Product Change Notice (PCN)

件名: RL78/G1G LQFP44pin パッケージ製品の組立/選別拠点追加のご案内

発行日: 9/13/2024

グループ名 : RL78/G1G

パッケージ外形図 (Beijing)

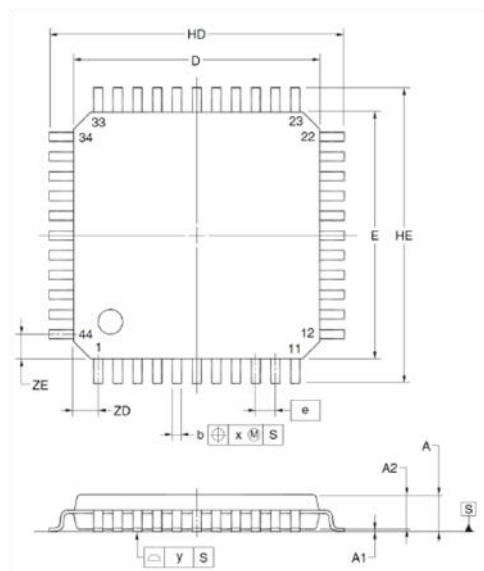
3) パッケージ外形

詳細は「補足説明」を参照ください。

追加パッケージでのフットプリントの変更はございません。

Beijing Symbol	PLQP0044GF-A			KL Symbol	PLQP0044GC-A		
	Dimension in Millimeters				Dimension in Millimeters		
	Min	Nom	Max		Min	Nom	Max
A	-	-	1.70	A	-	-	1.60
A1	0.05	-	0.15	A1	0.05	0.10	0.15
A2	1.35	1.40	1.45	A2	1.35	1.40	1.45
D	-	12.00	-	HD	11.80	12.00	12.20
D1	-	10.00	-	D	9.80	10.00	10.20
E	-	12.00	-	HE	11.80	12.00	12.20
E1	-	10.00	-	E	9.80	10.00	10.20
N	-	44	-	-	-	-	-
e	-	0.80	-	e	-	0.80	-
b	0.30	0.37	0.45	b	0.30	0.37	0.45
c	0.09	-	0.20	c	0.10	0.145	0.20
θ	0°	3.5°	8°	θ	0°	3°	8°
L	0.45	0.60	0.75	Lp	0.45	0.60	0.75
L1	-	1.00	-	L1	0.80	1.00	1.20
aaa	-	-	0.20	-	-	-	-
bbb	-	-	0.20	-	-	-	-
ccc	-	-	0.10	y	-	0.10	-
ddd	-	-	0.20	x	-	0.20	-
